**AGENZIA REGIONALE PER LO SVILUPPO
AGRICOLO, RURALE E DELLA PESCA
ARSARP**

Oggetto:[ID: 10473] *Procedura di Valutazione di Impatto Ambientale ai sensi dell'art.23 del D.Lgs. 152/2006 relativa al progetto di un impianto eolico, denominato "Colle Suzzi", costituito da n. 7 aerogeneratori della potenza nominale di 4,5 MW, per una potenza complessiva pari a 31,5 MW, e delle relative opere di connessione alla RTN, da realizzarsi nei comuni di Guglionesi (CB), Montecilfone (CB) e Montenero di Bisaccia (CB). Proponente: Le.Ro.Da. Wind S.r.l. - Osservazioni*

n. 2 – Carta dei vincoli paesaggistici con la definizione del vincolo agricolo

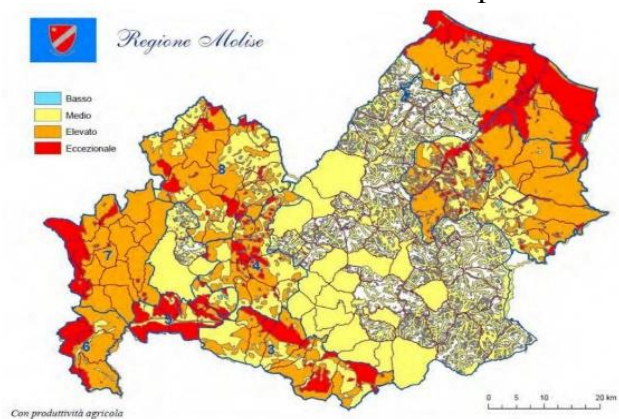
Si ricorda inoltre che nel territorio di riferimento, come evidenziato nella **Carta dei Vincoli Agricoli** della Regione Molise allegata al PEAR - Deliberazione del Consiglio Regionale n. 133 del 11/07/2017 recante “Piano Energetico Ambientale Regionale della Regione Molise), il “vincolo agricolo”, e quindi la potenzialità del terreno di riferimento, è qualificato come elevato.

DISCIPLINARE DI PRODUZIONE DELLA DENOMINAZIONE DI ORIGINE CONTROLLATA DEI VINI

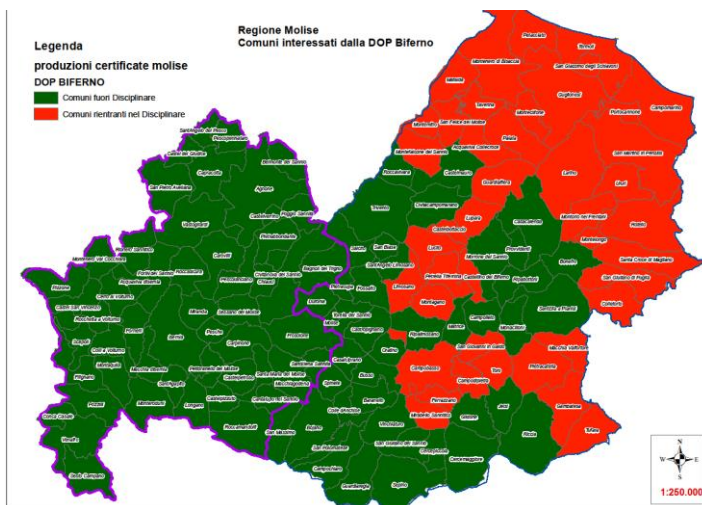
L'ARSARP, informa, inoltre, che l'area sottesa al progetto è assoggettata a ben quattro disciplinari di qualità:

Trattandosi di un'area particolarmente sensibile e vulnerabile alle trasformazioni territoriali e già formalmente tutelata dalle norme vigenti con specifici provvedimenti di tutela (disciplinari di qualità DOP, DOC, approvati con appositi Decreti), come sopra cartografati, in conclusione, si può affermare che, rispetto al raggiungimento dei vincoli del “Burden Sharing” già ampiamente superati, si può ragionevolmente ritenere che, dal momento che tale obiettivo è stato raggiunto, viene meno l'assunto di considerare opera strategica nazionale la realizzazione dell'impianto in questione, sottraendola ad altre filiere produttive tutte riconducibili all'attività agricola ovvero, a nostro avviso, alla reale vocazione dell'area.
